VYSVĚTLENÍ ZADÁVACÍ DOKUMENTACE Č. 3

| Název veřejné zakázky: | Výstavba Domova pro seniory, Šternberk |
| Identifikační číslo zakázky: | Z2022-029947 |

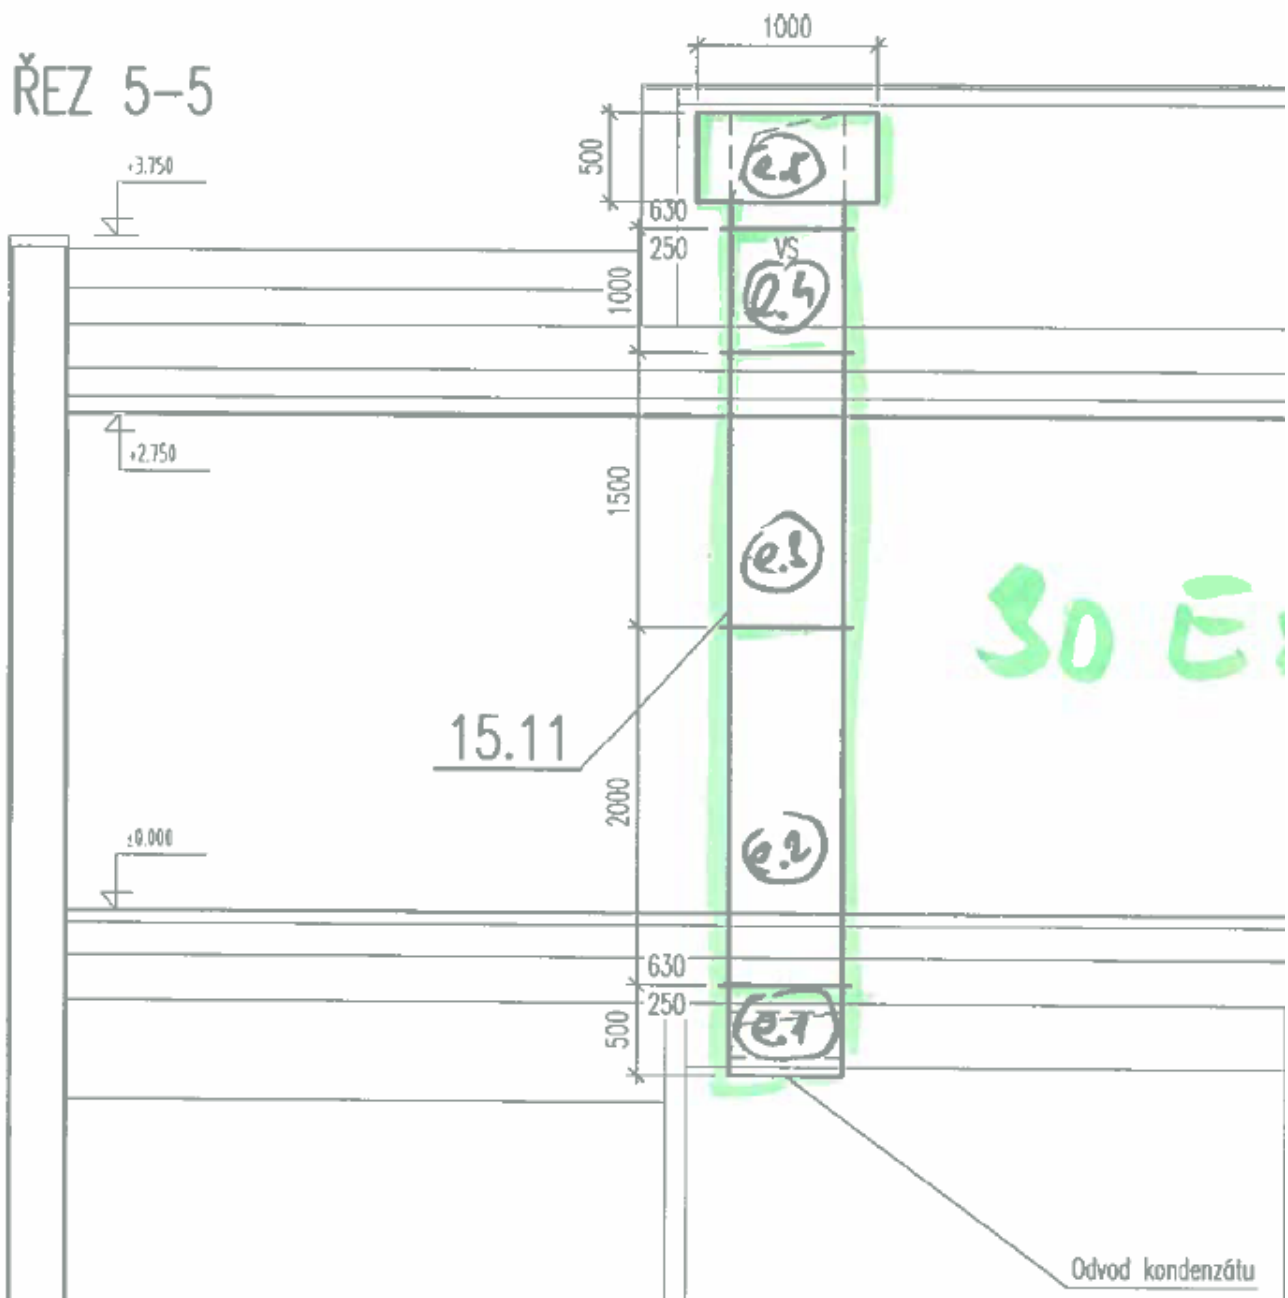
Žádáme o upřesnění položek soupisu stavebních prací, dodávek a služeb včetně výkazu výměr týkajících se vzduchotechniky veřejné zakázky „Výstavba Domova pro seniory, Šternberk“.

Vzduchotechnika SO 014:

| 278 | K | Pol79 | odsávací potrubí s předizolovanými panelů do interiéru tmelené, vyspádované a odvodněné Tloušťka 20 mm 35 % tvarovek | m2 | 52,000 |
| 279 | K | Pol80 | odsávací potrubí s předizolovanými panelů do exteriéru tmelené, vyspádované a odvodněné Tloušťka 30 mm 35 % tvarovek | m2 | 24,000 |

Tyto 2 položky souvisí s odvětráním, resp. odtahem horkého vzduchu od technologie prádely – 2x bubnových sušičů + 1x válcového žehliče.

Položka 79 oceňuje horizontální vedení od spotřebičů po stoupací část potrubí, včetně tvarovek.

Položka 80 oceňuje vertikální vedení v šachtě nad střechu.
